改善箇所説明図

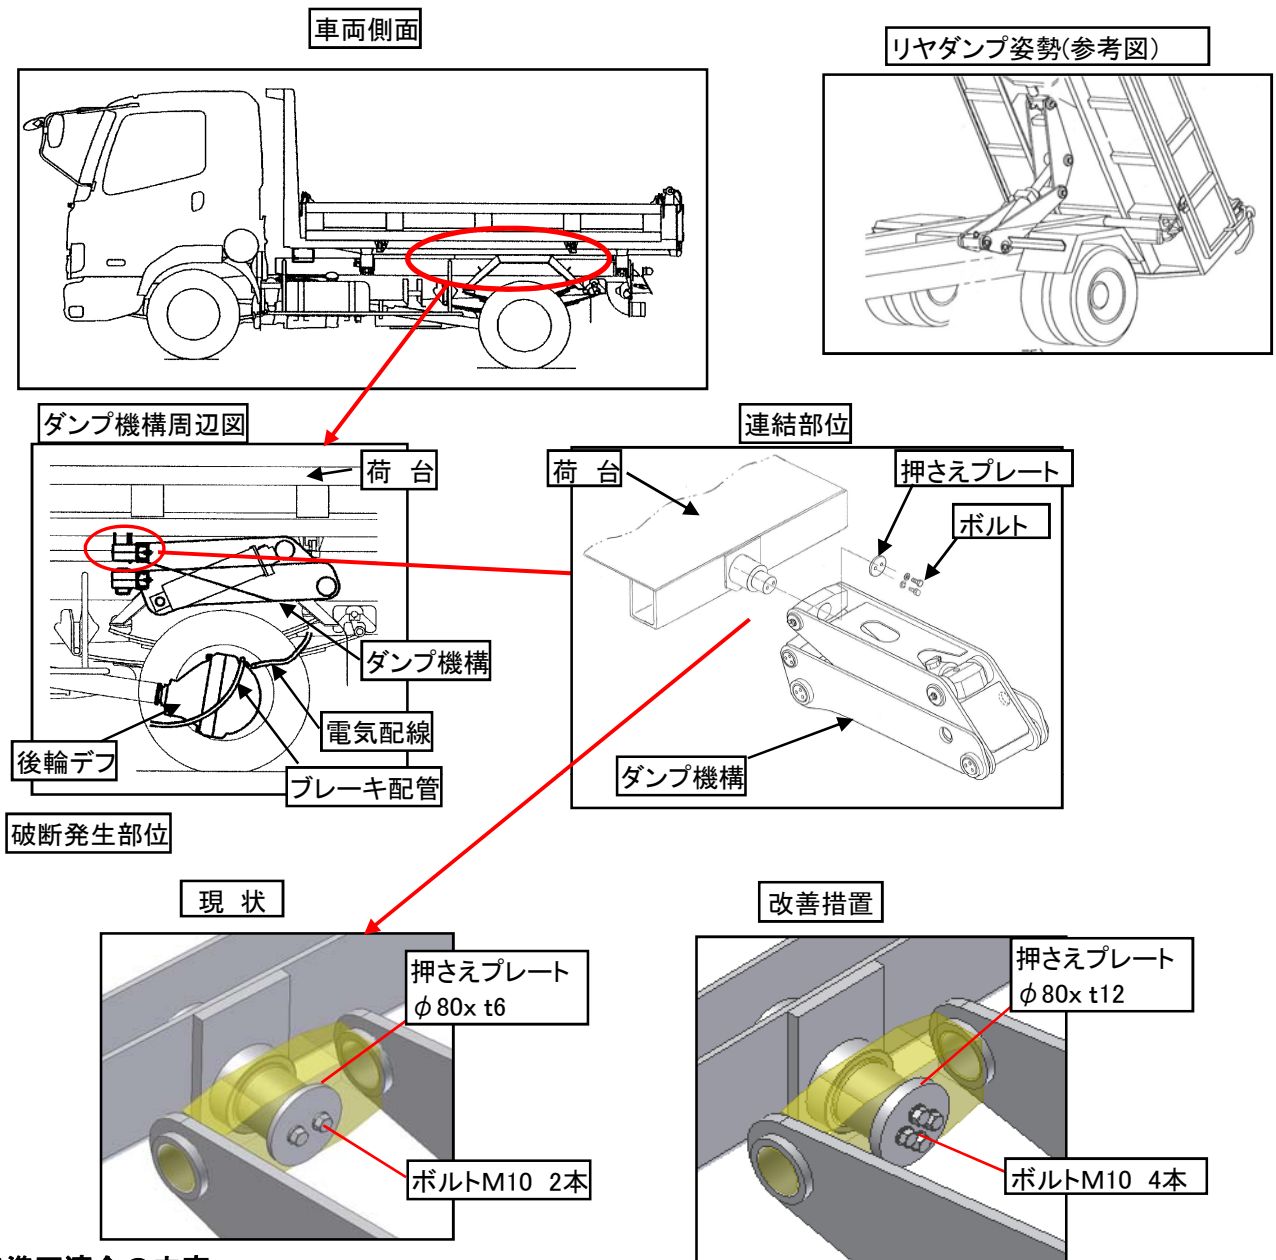
三転ダンプ車に装備されているダンプ機構と荷台を連結している部位の強度が不十分なため、固定ボルトが破断し、ダンプ機構が落下する場合があります。そのため、最悪の場合、車両側のABS配線及びブレーキ配管を損傷させ、後輪制動装置が正常に作動しなくなるおそれがある。

全車両、当該固定ボルト及び押さえプレートを対策品に交換する。
